**SERVICE BULLETIN**

**VERSCHLEISS DES VORDERFILZES BEI TROCKNERN P51NEW**

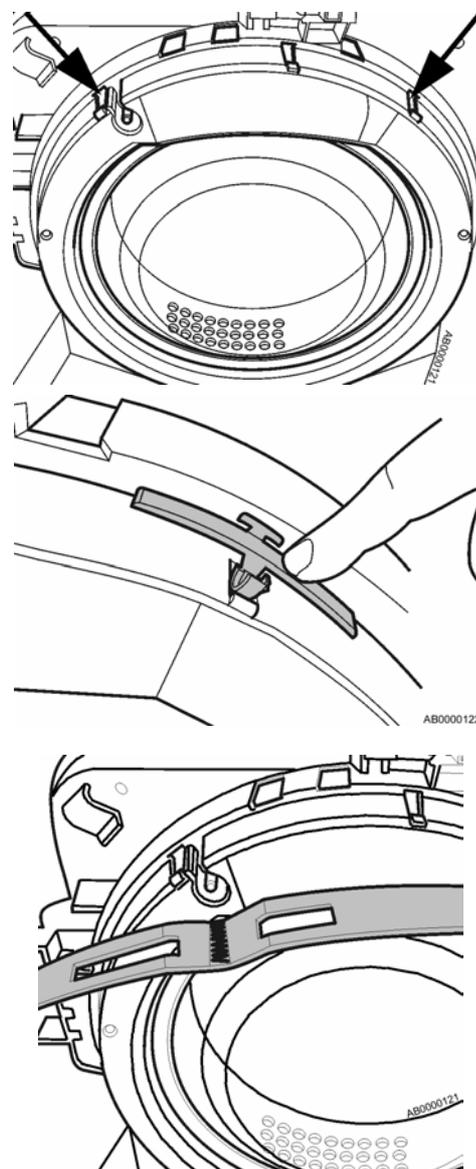
Im Falle von Verschleiß des Vorderfilzes bei Ablufttrocknern P51NEW, bitte den Satz ET-Nr. 5027 21 65-00/7 verwenden.

Dieser enthält folgende Teile:

2 Lager

1 Filz

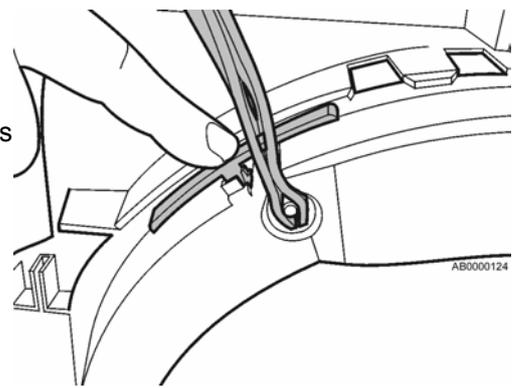
Um den Filz und die Lager einzusetzen, sind die am Flansch vorhandenen Schlitzze (siehe Pfeile in der Zeichnung) zu verwenden.

Einer der beiden Lager muss in den rechten Schlitz eingesetzt werden (dabei den Flansch der Einfüllöffnung von der Innenseite des Gerätes betrachten). Der Flügel des Lagers muss sich an der Vorderseite des Gerätes befinden.

Die raue Seite des Filzes ist durch eine Naht gekennzeichnet. Der Filz muss in den vorhandenen Schlitz (siehe Abb.) eingeführt werden, wobei die Naht mit dem Stift in Kontakt kommt.

Die zweite Lager anbringen und dann beide Lager, während des Einbaus des Filzes in die Filzlanglöcher einführen.

Auf keinen Fall müssen die Flügel durch den Filz gedeckt werden.
